Mitwirkungsbericht

Zonenplan Siedlung | Zonenplan Landschaft

Mutation Gewässerraum

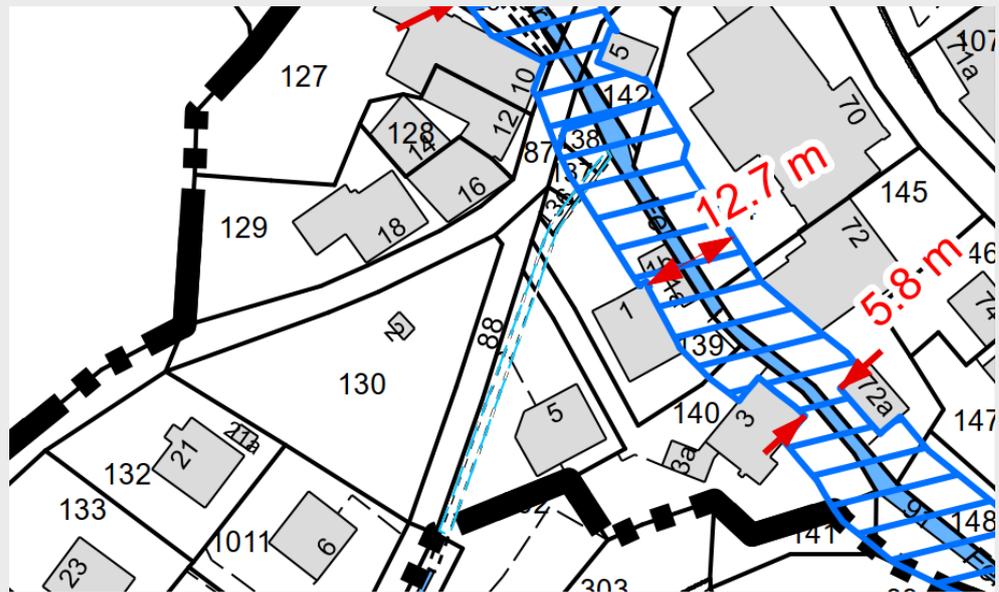
Anliegen Der eingedolte Bereich des Talbächlis soll nicht in den Gewässerraum aufgenommen werden, das Gesetz sieht dafür Ausnahmen vor (Art. 41 Abs. 5 GSchV). Ich sehe nicht, dass in diesem Bereich der Platz für eine Ausdolung ist, wie in der Stellungnahme geschrieben wurde. Parzelle Nr. 302 steht sehr nahe an der Dole. Zudem trifft es mit dieser Einzonung in den Gewässerraum als einziges die Wohnzone 1a, welche baulich noch Möglichkeiten bietet.

Stellungnahme Die Gemeinde reichte die Planung entsprechend der untenstehenden Abbildung mit einem Verzicht auf die Festlegung des Gewässerraums in die kantonale Vorprüfung. Die kantonalen Fachstellen prüften diesen Vorschlag und gaben gem. «Stellungnahme zum Vorprüfungsbericht» die Rückmeldung, dass der Verzicht auf den Gewässerraum nicht genehmigungsfähig ist. Die Einschätzung, dass eine Ausdolung generell möglich wäre kommt davon, dass das Ziel des Gewässerraums die Raumsicherung für eine weit in der Zukunft liegenden Massnahme ist. Die aktuelle Bebauung und Nutzung des Gebiets kann gemäss den nationalen Gesetzgebungen nur in wenigen, Ausnahmen beachtet werden. Würde die Parzelle vom Gewässerraum befreit werden, wäre die Planung nicht genehmigungsfähig. Entsprechend würde weiterhin der Gewässerraum nach Übergangsbestimmungen, der momentan auch auf der Parzelle Nr. 302 rechtskräftig ist und breiter festgelegt ist, gelten.

Die Bebaubarkeit der Parzellen Nr. 302 (Chalbermatt 5) ist bereits heute durch diesen provisorischen Gewässerraum stark beeinträchtigt. Zusätzlich schränken die geltenden Abstände entlang von Gewässern und Strassen (§95 RBG bzw. die dortigen rechtsgültigen kommunalen Strassenbaulinien) sowie der gem. § 64 RBV geltende minimale Bauabstand von 3 m ab äusserstem Rand einer Dole die Nutzbarkeit ein.

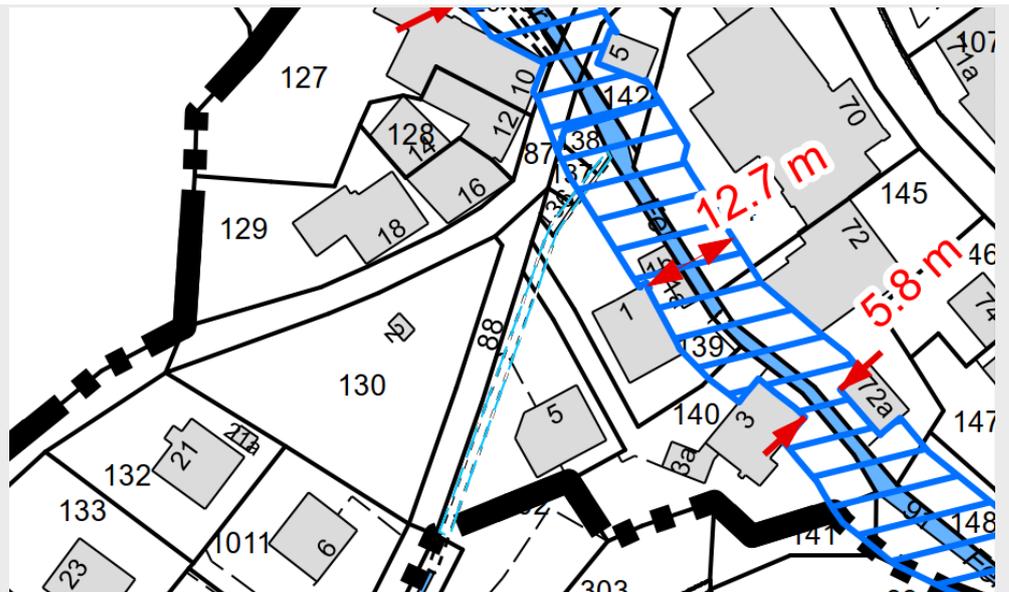
Anliegen Der eingedolte Bereich des Talbächlis, mit Einmündung in die Fer, soll nicht in den Gewässerraum aufgenommen werden. Das Gesetz sieht dafür Ausnahmen vor, Art. 41 Abs. 5 GSchV. Ich sehe nicht ein, dass in diesem Bereich Platz für eine Ausdolung ist, wie in der Stellungnahme geschrieben wurde. Mit dieser Einzonung trifft es als einziges die Wohnzone 1 a, welche noch bauliche Möglichkeiten bietet. Alle anderen Einzonungen treffen die Kernzone, wo höhere Anforderungen gelten.

Stellungnahme Die Gemeinde reichte die Planung entsprechend der untenstehenden Abbildung mit einem Verzicht auf die Festlegung des Gewässerraums in die kantonale Vorprüfung. Die kantonalen Fachstellen prüften diesen Vorschlag und gaben gem. «Stellungnahme zum Vorprüfungsbericht» die Rückmeldung, dass der Verzicht auf den Gewässerraum nicht genehmigungsfähig ist. Die Einschätzung, dass eine Ausdolung generell möglich wäre kommt davon, dass das Ziel des Gewässerraums die Raumsicherung für eine weit in der Zukunft liegenden Massnahme ist. Die aktuelle Bebauung und Nutzung des Gebiets kann gemäss den nationalen Gesetzgebungen nur in wenigen, Ausnahmen beachtet werden. Würde die Parzelle vom Gewässerraum befreit werden, wäre die Planung nicht genehmigungsfähig. Entsprechend würde weiterhin der Gewässerraum nach Übergangsbestimmungen gelten.

Die Bebaubarkeit der Parzellen ist bereits heute durch diesen provisorischen Gewässerraum stark beeinträchtigt. Zusätzlich schränken die geltenden Abstände entlang von Gewässern und Strassen (§95 RBG bzw. die dortigen rechtsgültigen kommunalen Strassenbaulinien) sowie der gem. § 64 RBV geltende minimale Bauabstand von 3 m ab äusserstem Rand einer Dole die Nutzbarkeit ein.

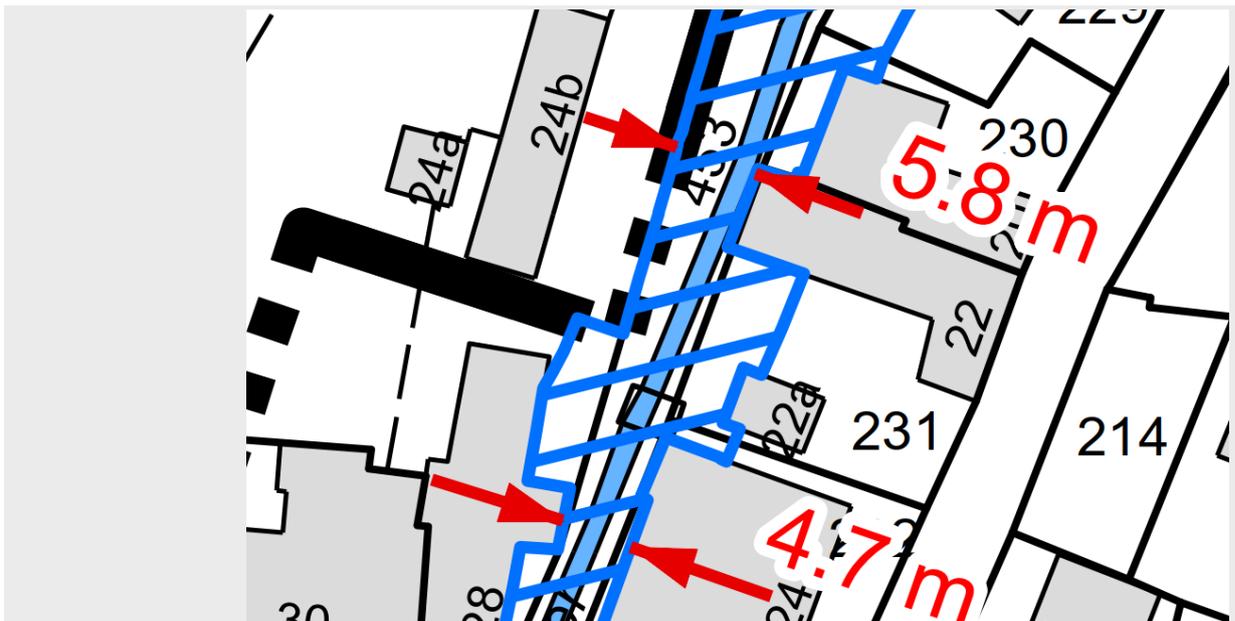
Anliegen Überall in der Kernzone, wo der geplante Gewässerraum die aus Wasser gebauten Gebäudegrenzen überlagert, ist dieser zu reduzieren auf die effektiven Gebäudegrenzen, d.h. bei unserem Gebäude, Hauptstrasse 22, Pz. Nr. 231, auf 0. Vorgeschlagen sind 12.6 m, d.h. Sohlen-mittig 6.3 m.

Stellungnahme Die minimale Gewässerraumbreite von 11.0 bzw. 12.6 m im «Abschnitt 3» der Fer sowie die Schutzbestimmungen, welche im Gewässerraum gelten leitet sich vom Bundesgesetz über den Gewässerschutz und dessen Verordnung ab. Die Gewässerraumbreite hängt nach diesem Gesetz zum einen von der Breite des Bachlaufs ab. Zum anderen spielt in die Berechnung jedoch auch der Zustand des Gewässers eine Rolle. Diese Methode hat zum Ziel, dass für naturfremde Bachläufe für eine zukünftige Revitalisierung mehr Raum gesichert wird also für Gewässer, welche bereits naturnah gestaltet sind.

Die Gemeinde reichte die Planung entsprechend der untenstehenden Abbildung mit einem an die bestehende Bebauung angepassten Gewässerraum in die kantonale Vorprüfung ein. Die kantonalen Fachstellen prüften diesen Vorschlag und gaben gem. «Stellungnahme zum Vorprüfungsbericht» die Rückmeldung, dass diese Anpassung nicht genehmigungsfähig ist. Die aktuelle Bebauung und Nutzung des Gebiets können gem. den nationalen Gesetzgebungen nur in wenigen Ausnahmen beachtet werden.
